Product Change Notice (PCN)

件名: RH850/P1x-C シリーズの組立拠点及びテスト拠点追加

発行日: 12/22/2022

梱包

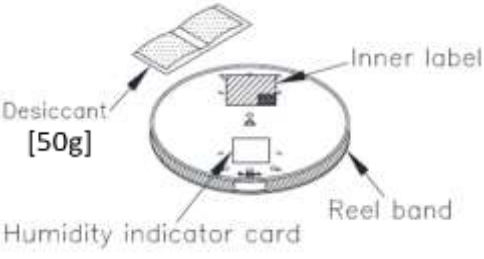
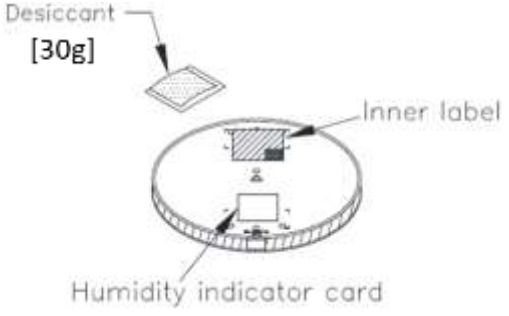
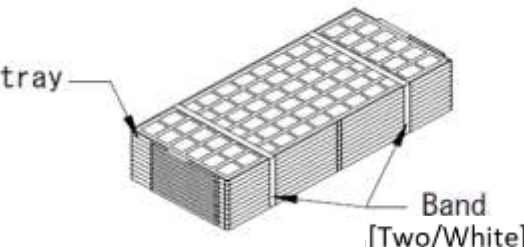
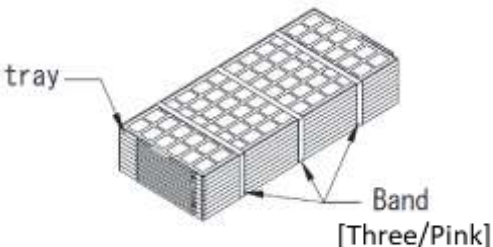
Yonezawa	Oita
Tape & Reel Packing : Reel band (リールバンド)	 <p>Reel band</p>	 <p>No Reel band</p>
Tape & Reel Packing : Desiccant (乾燥剤)	 <p>Desiccant [50g]</p> <p>Inner label</p> <p>Humidity indicator card</p> <p>Reel band</p>	 <p>Desiccant [30g]</p> <p>Inner label</p> <p>Humidity indicator card</p>
Tray Packing : Tray Band (トレイバンド)	 <p>tray</p> <p>Band [Two/White]</p>	 <p>tray</p> <p>Band [Three/Pink]</p>
